Vyjádření k projektové dokumentaci a o povolení stavby v ochranném pásmu

| Název stavby: | NPK a.s., Pardubická nemocnice, rozšíření parkovací kapacity – Kyjevská, Pardubice |
| Číslo projektu: | 1244-24-DUSP |
| Číslo vyjádření EOP Distribuce a.s.: | 354 – 24 |

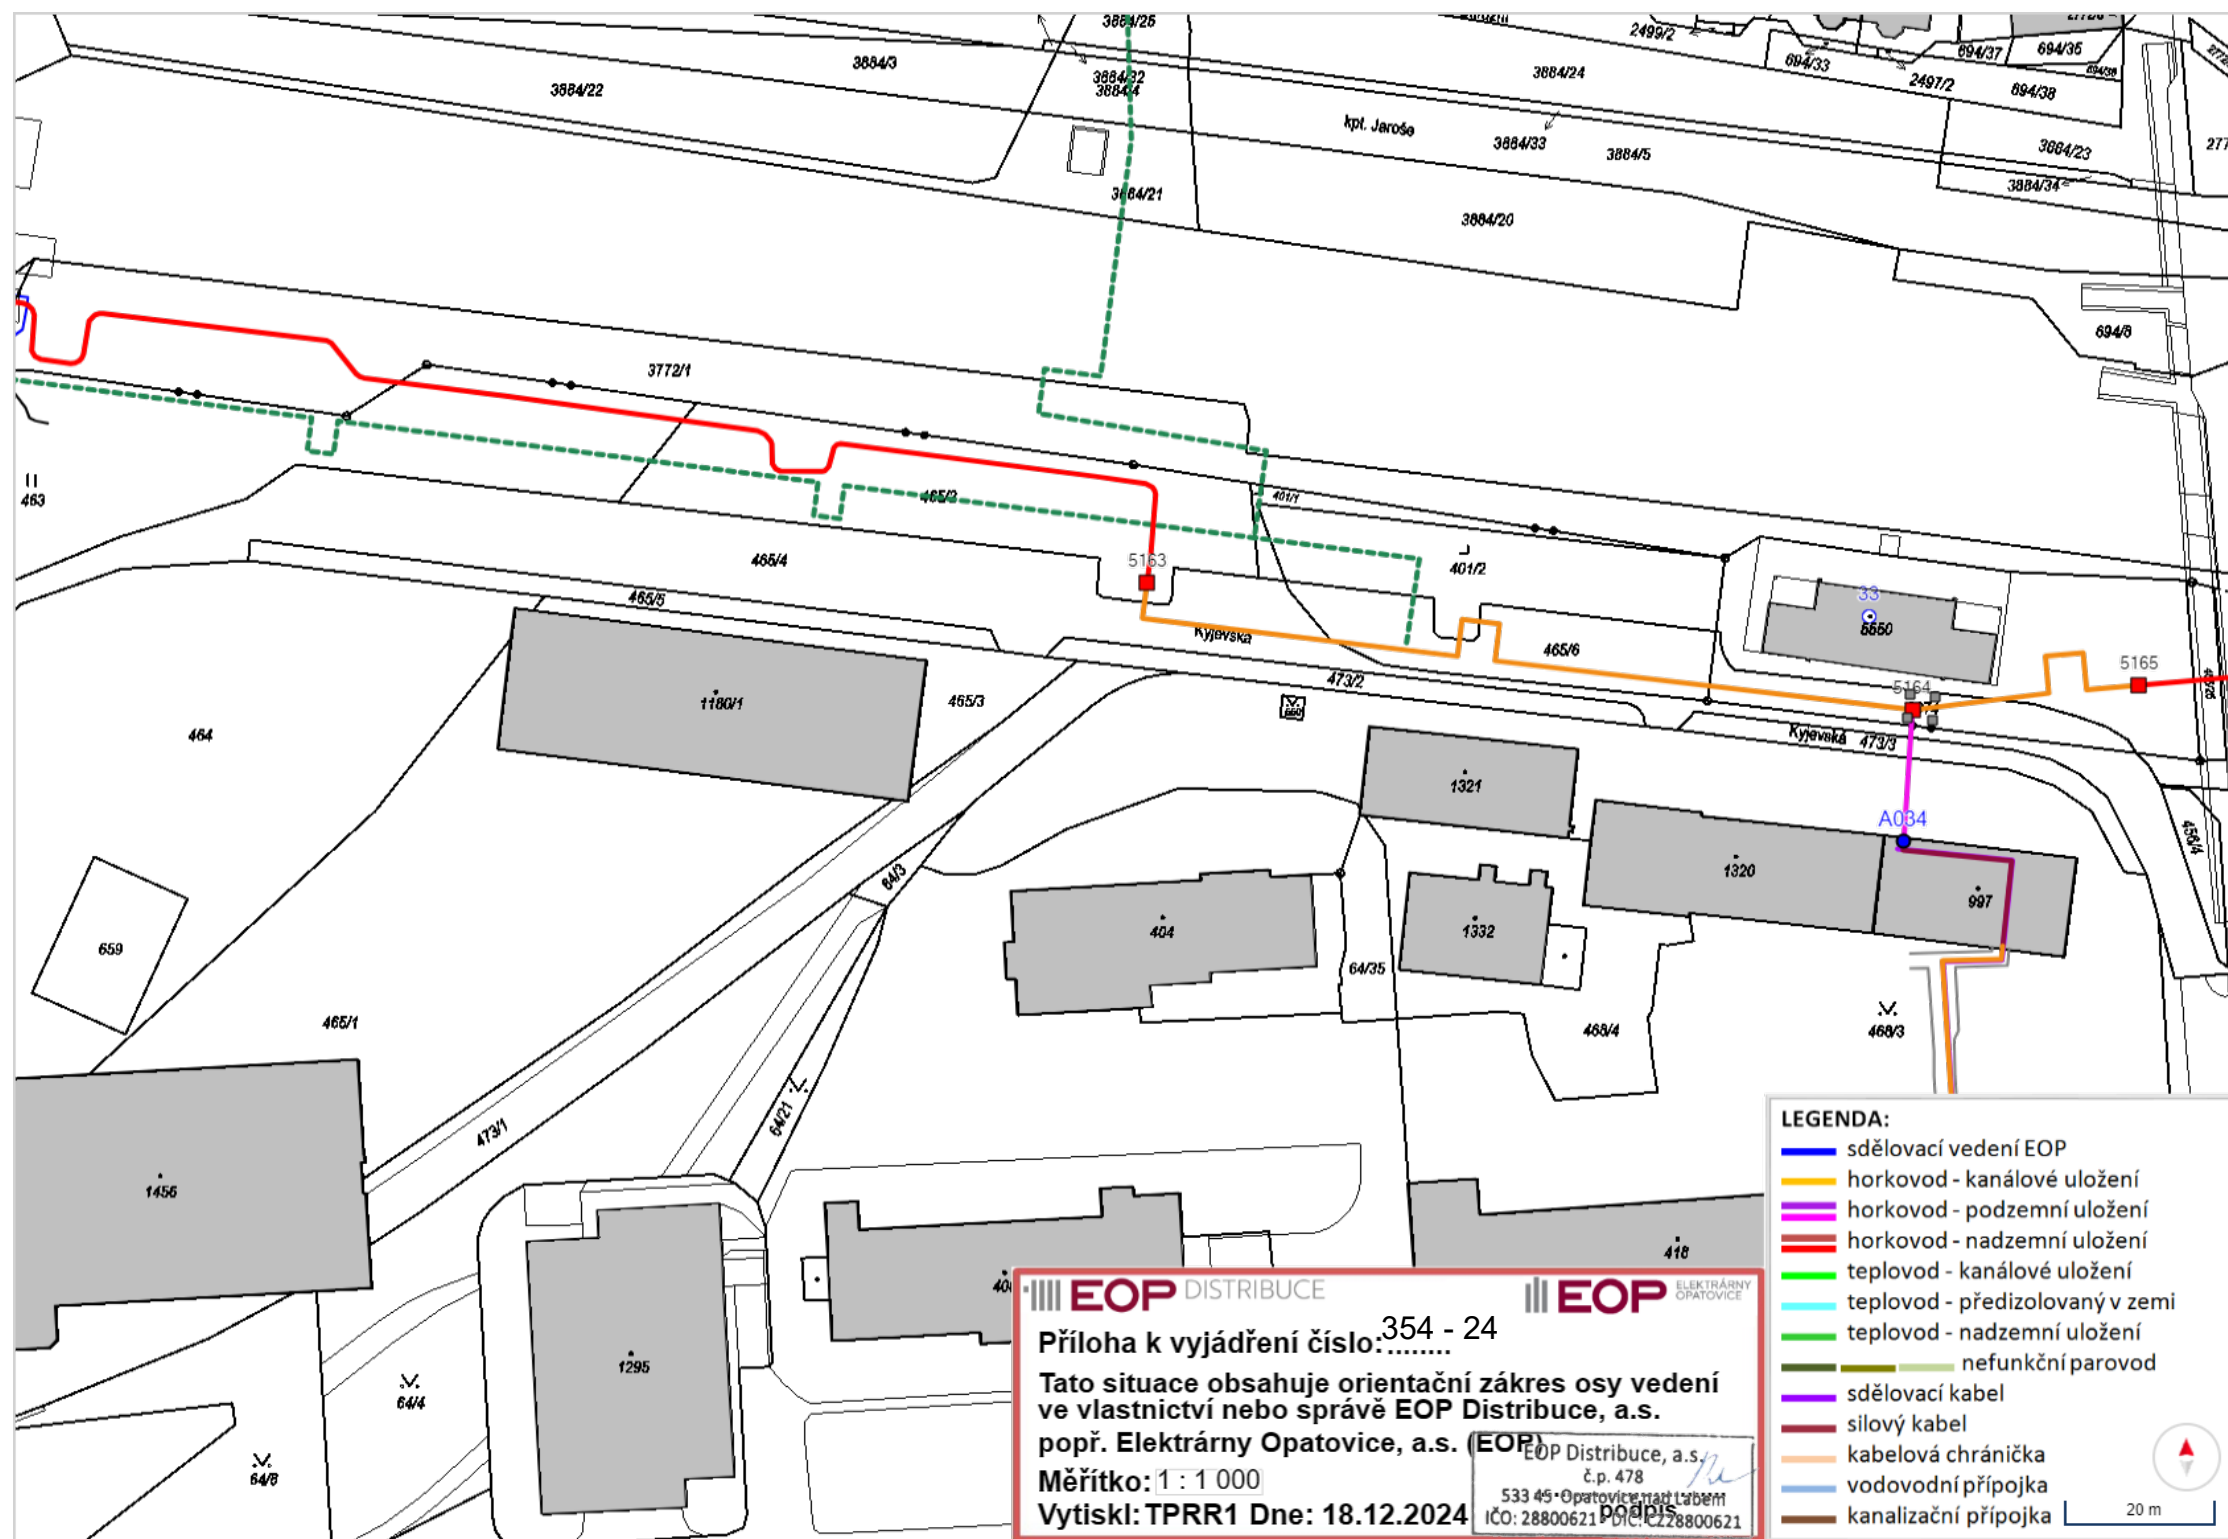
Ve vyznačeném zájmovém území na situaci **dojde ke styku** se zařízením v majetku EOP Distribuce, a.s. (dále jen DTO) popř. Elektrárny Opatovice, a.s. (dále jen EOP). Technické kanály a předizolované potrubí mají min. krytí 0,5 – 1 metr. Nad předizolovaným potrubím je položen **sdělovací kabel** a výstražné barevné pásy.

- Při provádění prací v ochranném pásmu rozvodného tepelného zařízení dle zákona č. 458/2000 Sb. v platném znění, § 87, nesmí dojít k ohrožení zařízení v majetku DTO a EOP, jeho spolehlivosti a bezpečnosti provozu.
- Pracovníci, kteří budou provádět zemní práce, musí být prokazatelně seznámeni s polohou sítí v majetku DTO a EOP. **Zemní práce do vzdálenosti 1 m od zařízení musí být prováděny ručně.**

- V případě změny projektové dokumentace je nezbytné vyžádat si nové vyjádření k projektové dokumentaci.
- **Na trasách podzemního zařízení v majetku DTO nesmí být umístěno složiště materiálu, zřízeno zařízení staveniště nebo odstavována stavební technika.**

- Při souběhu a křížení musí být vzhledem k stávajícímu energetickému zařízení DTO dodrženy minimální vzdálenosti **2,5 metru od hran kanálu po obou stranách** v souladu s ČSN 736005. **Křížení inženýrských sítí provádět zásadně kolmo na zařízení DTO.** Křížující síť uložit v místech křížení do chrániček. **Provedení křížení protlakem musí být provedeno písemně schváleným způsobem DTO před zahájením. Provedení křížení musí před zakrytím zkontrolovat zástupce DTO (technik p. Richter 739 426 685). O povolení křížení a provedené kontrole bude sepsán zápis do stavebního deníku.**

- **Při výsadbě zeleně trváme na dodržení ochranného pásma nad našimi sítěmi.**
- **V místě souběhu a křížení se stávajícím energetickým zařízením DTO uložit vedení na náklady investora do chráničky (např. KOPOFLEX)**

- **Při zemních pracích nad předizolovaným potrubím dbát zvýšené opatrnosti, aby nedošlo k poškození ochranné plastové trubky.**
- Podmínky tohoto vyjádření požadujeme zapracovat do stavebního povolení – územního souhlasu.

- **Při dodržení výše stanovených podmínek proti předložené PD nemáme námitek.**
